Dotyczy: postępowania prowadzonego w trybie przetargu nieograniczonego na robotę budowlaną pn.: „Budowa ul. Strzeleckiego w Pruszczu Gdańskim”, o wartości zamówienia przekraczającej wyrażoną w złotych równowartość kwoty 5 382 000 EURO

INFORMACJA DLA WYKONAWCÓW NR 6
- wnioski (zapytania o wyjaśnienie treści SWZ),
- wyjaśnienia treści SWZ,
- zmiana treści SWZ

Zapytanie nr 217 (pisownia oryginalna)

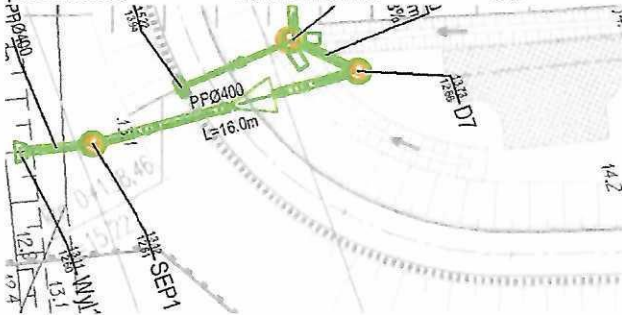
Zgodnie z rysunkiem nr 3 - profil wlotów ronda – jezdnia zachodnia urywa się 0,91 m ponad istniejącym terenem. Prosimy o potwierdzenie stateczności projektowanego rozwiązania lub o korektę projektu odwzorowaną w przedmiarach. Analogicznie prosimy o rozwiązanie dla wlotu wschodniego.

Zapytanie nr 265 (pisownia oryginalna)

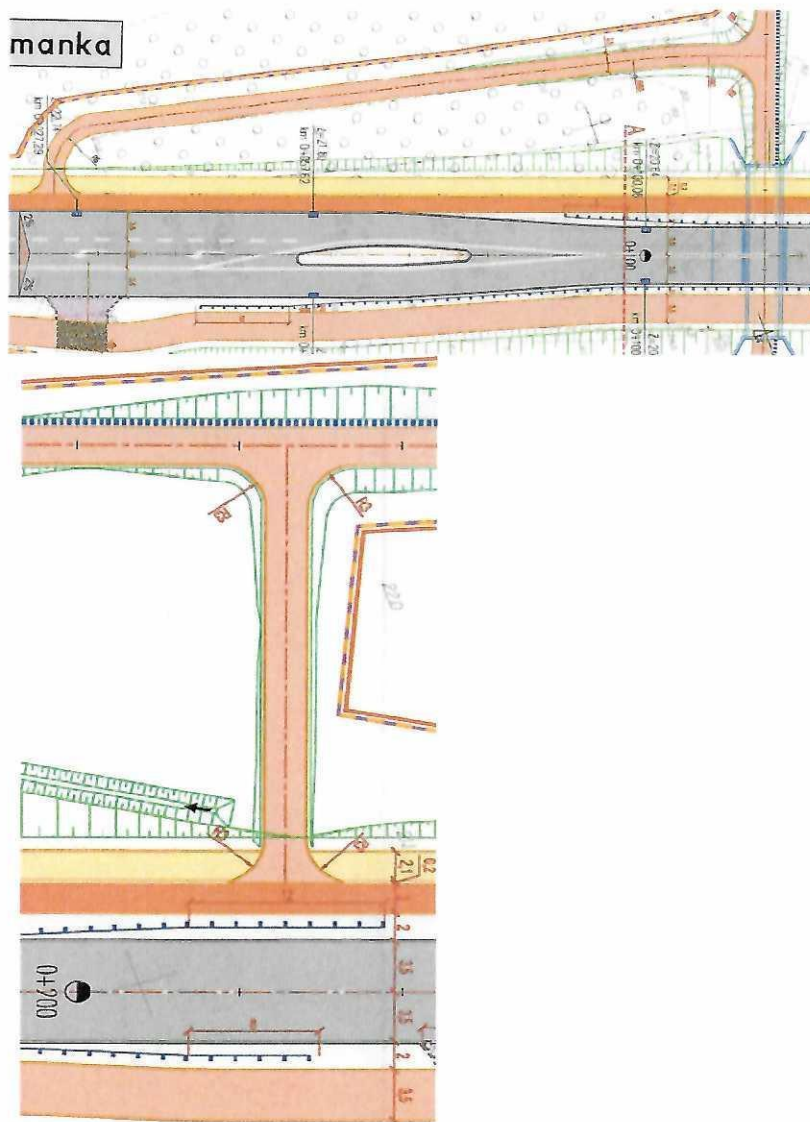
Dotyczy obiektu M1. Prosimy o potwierdzenie ilości zbrojenia oraz betonu fundamentów, ustroju nośnego, kap chodnikowych.
